### **Neuaufstellung des Bebauungsplanes Nr. III/3/83.01 "Edith-Viehmeister-Straße"**

#### **Vorentwurf**

## **Auswertung der frühzeitigen Öffentlichkeits- und Behördenbeteiligung**

# - B-Plan-Vorentwurf, Nutzungsplan

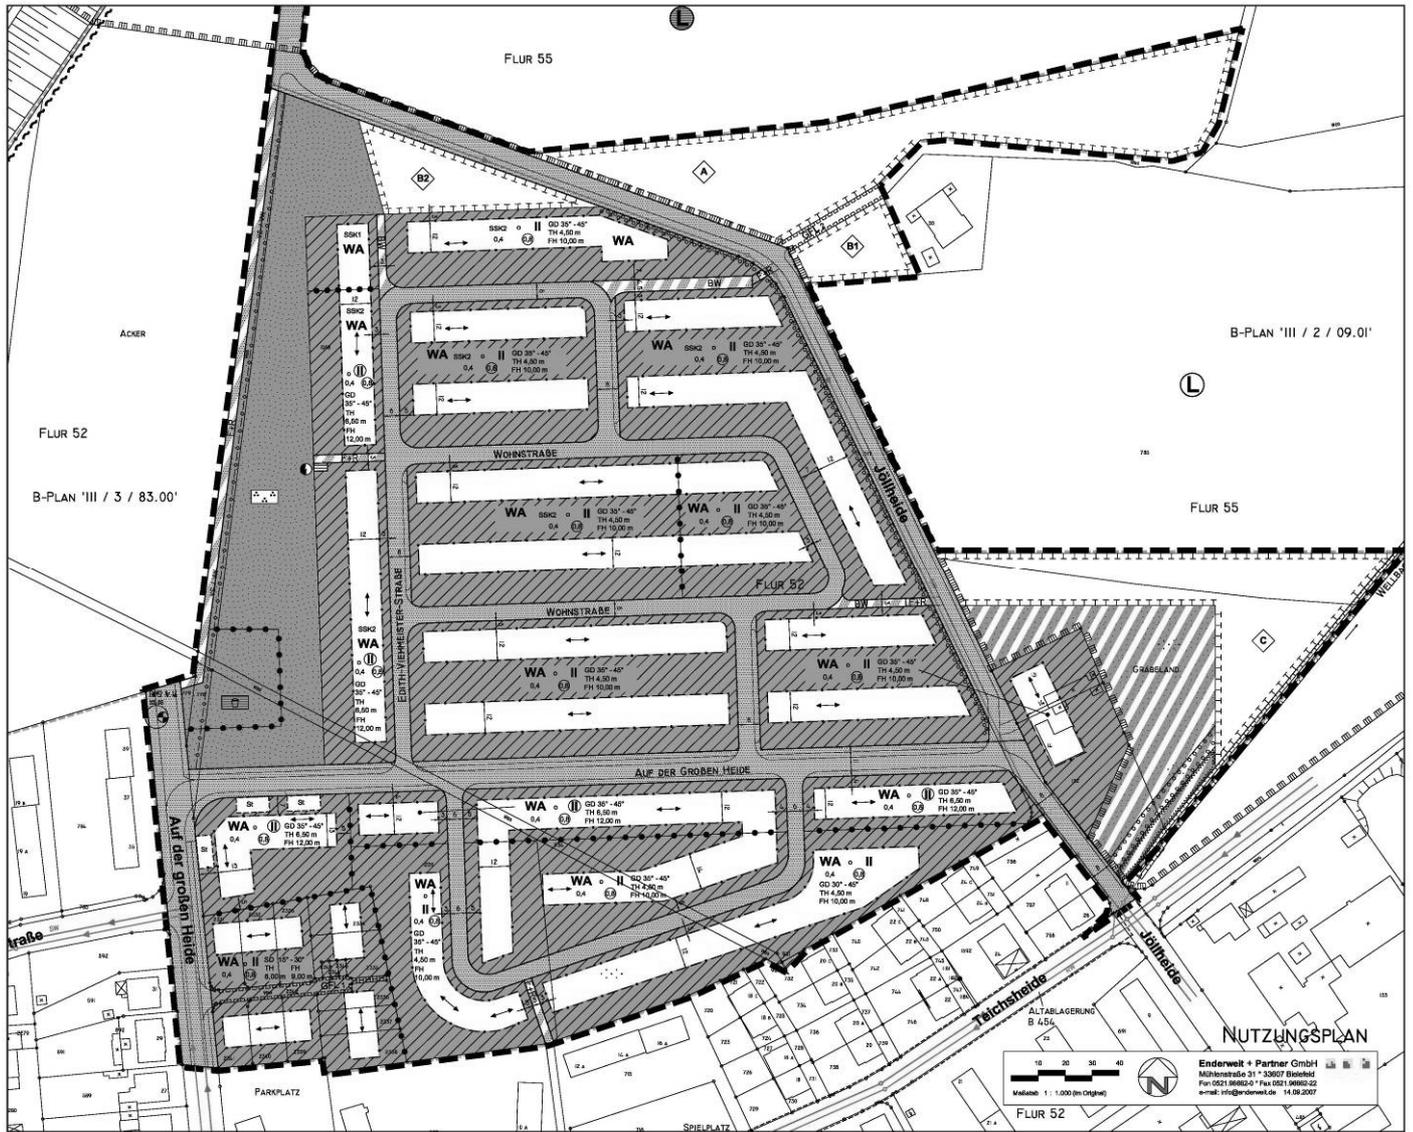
Die Bebauungsmöglichkeiten für das Flurstück östlich der Jöllheide sollen verbessert werden. Hierzu soll das Baufenster im südlichen Teil erweitert werden, um ein 3. Wohnhaus errichten zu können.

Der Anregung wird nicht gefolgt. Das Baufenster auf dem betreffenden Grundstück soll, wie bereits im Vorentwurf des Planes dargestellt, nach Süden nicht erweitert werden, sondern mit dem vorhandenen Wohngebäude abschließen. Ein weiteres Heranrücken an den Bereich des Wellbaches ist städtebaulich nicht gewollt. Hier soll es bei der Ausweisung als nicht überbaubare Grundstücksfläche des festgesetzten Wohngebietes verbleiben.

Nach Norden wird die Baugrenze bis auf 5m an die Grundstücksgrenze herangeführt, so dass hier ein weiteres Wohngebäude errichtet werden kann. Gegenüber der Festsetzung im rechtskräftigen B-Plan, in dem das vorhandene Gebäude lediglich Bestandsschutz hatte, ist eine deutliche Verbesserung der baulichen Nutzungsmöglichkeit für das Grundstück gegeben.
